GZ: ABT15-20.20-3082/2013-22

Ggst.: Windpark Stanglalm GmbH;  
UVP „Windpark Stanglalm

# **FACHGUTACHTEN ZUR UVP**

## **BAU- UND BRANDSCHUTZTECHNIK**

Abbildung: Erdbebenzonen

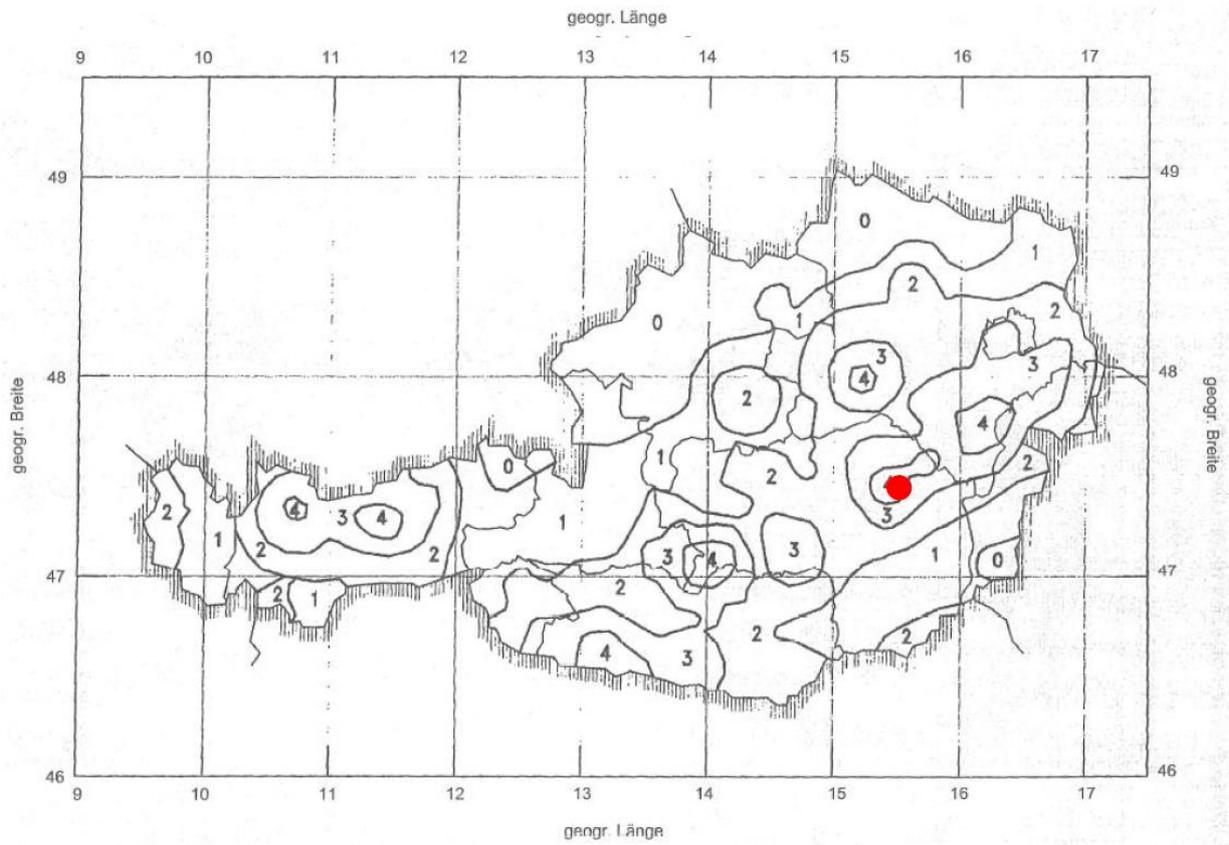
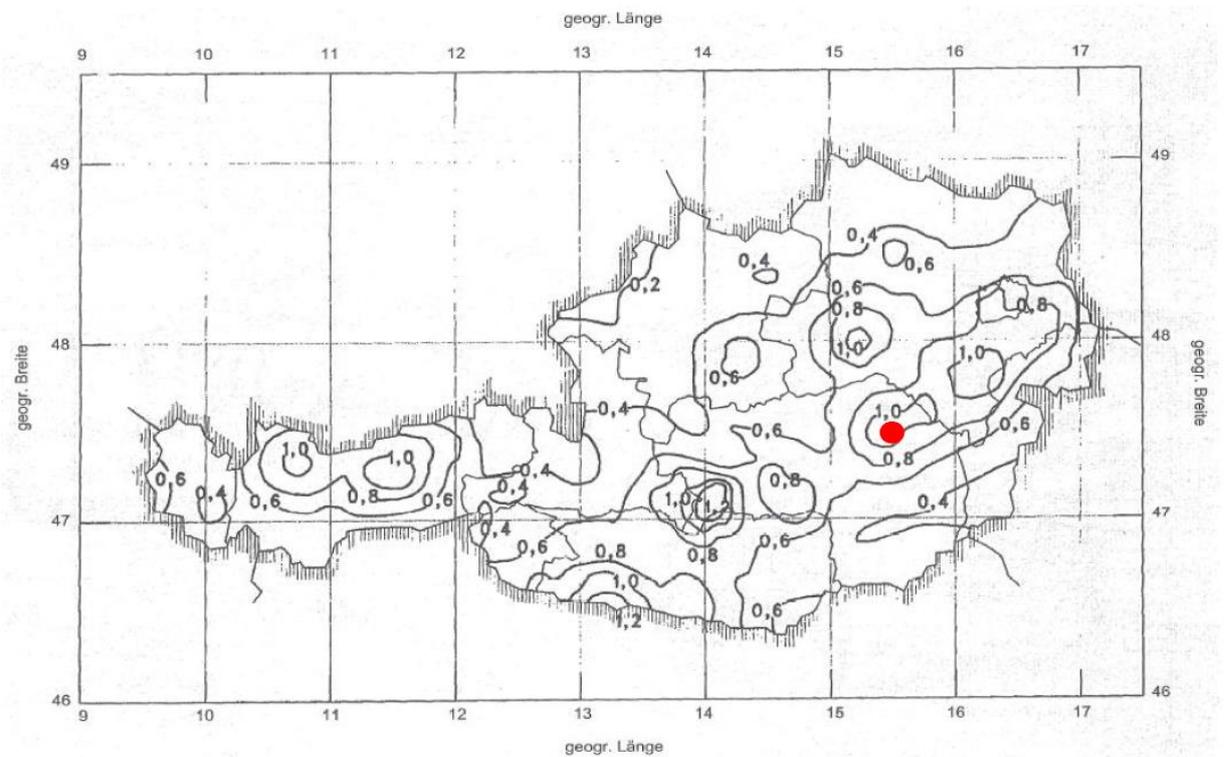
Das Gebiet in dem die Anlagen WKAs 10 - 18 des Windparks Stanglalm errichtet werden, ist im nationalen Anhang Teil A des Eurocodes EN 1998-1, der **Zonengruppe 4** zugewiesen. Das entspricht einer effektiven horizontalen Bodenbeschleunigung von  $a_{gR} \geq 1,00 \text{ m/s}^2$ . Um mit der Berechnung auf der sicheren Seite zu liegen wird der maximale Wert des Bundeslandes Steiermark für die effektive horizontale Bodenbeschleunigung von  $a_{gR} = 1,17 \text{ m/s}^2$  (Murau) herangezogen und nochmals erhöht. Somit erfolgt die weitere Berechnung mit einem Wert von  $a_{gR} = 1,2 \text{ m/s}^2$ .
